ST/SG/AC.10/C.3/2009/23
3 avril 2009

**PROPOSITIONS DIVERSES D'AMENDEMENTS AU RÈGLEMENT TYPE
SUR LE TRANSPORT DES MARCHANDISES DANGEREUSES**

Transport des engins de réfrigération ou de conditionnement

Communication des experts de l'Allemagne et du Royaume-Uni¹

Figure 5.5.2

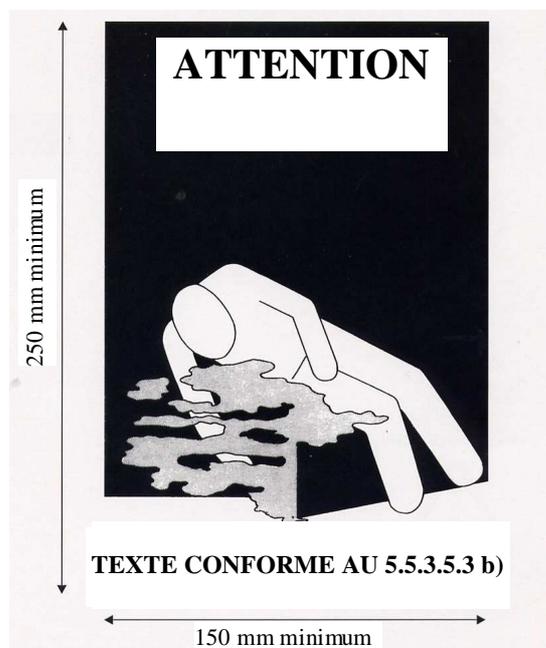
5.5.3.5.2 Un signal de mise en garde conforme au 5.5.3.5.3 doit être placé à chaque point d'accès de l'engin de transport contenant des marchandises dangereuses utilisées pour la réfrigération ou le conditionnement, à un endroit où il sera vu facilement par les personnes qui ouvrent l'engin ou y pénètrent. Le marquage doit rester apposé sur l'engin de transport jusqu'à ce que les dispositions suivantes soient satisfaites:

5.5.3.5.3 Le signal de mise en garde doit être de forme rectangulaire et mesurer au moins 150 mm de large et 250 mm de haut. Les marques doivent être rouges et noires sur fond blanc et les lettres doivent mesurer au moins 25 mm de haut. Le signal de mise en garde doit comporter les indications suivantes:

- a) Le mot "ATTENTION"; et
- b) En cas d'utilisation de dioxyde de carbone solide, la mention "ONU 1845 NEIGE CARBONIQUE (CO₂)" ou, si d'autres marchandises

dangereuses sont utilisées pour la réfrigération ou le conditionnement, le numéro ONU et la désignation officielle de transport de ces marchandises dangereuses.

Ce signal est illustré à la figure 5.5.2
